**VYSVĚTLENÍ, ZMĚNA A DOPLNĚNÍ ZADÁVACÍCH PODMÍNEK Č. 9 ZE DNE 11.4.2018**

**ZADAVATEL:** Statutární město Ostrava, Městský obvod Hošťálkovice  
Sídlem: Rynky 277, 725 28 Ostrava – Hošťálkovice  
Zastoupený: Mgr. Jiří Jureček, starosta  
IČO: 00845451

**VEŘEJNÁ ZAKÁZKA:****Rekonstrukce a přístavby hasičské zbrojnice Hošťálkovice**

**SO01 - po přepočtu:**

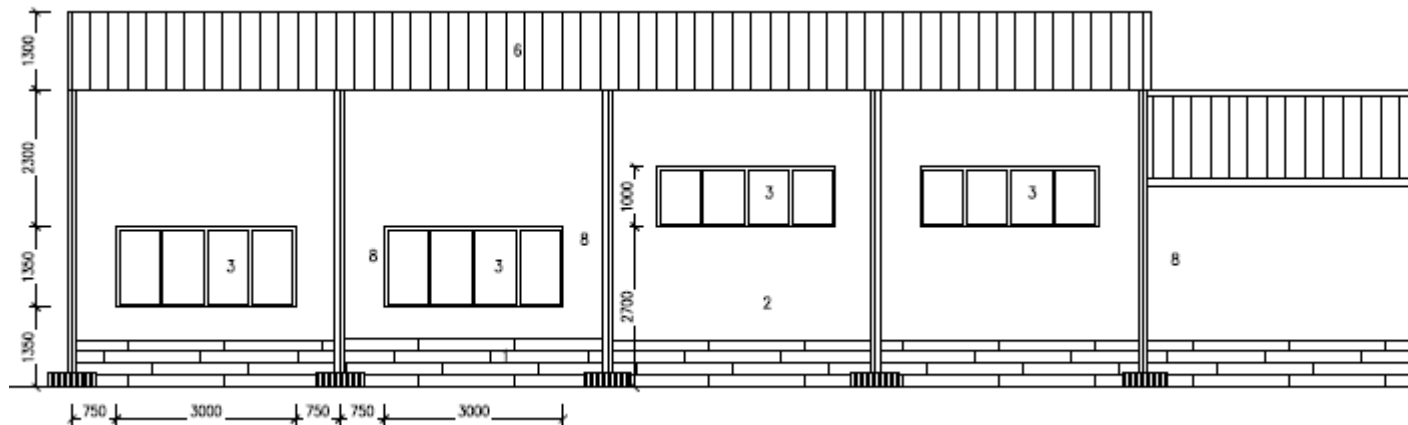
**Znění žádosti o vysvětlení zadávací dokumentace č. 2:**

okna

Výkaz výměr byl opraven. Je doložen .

Okno šířky 1,8 a výšky 0,7 má rozhodně výšku do 1,5m.
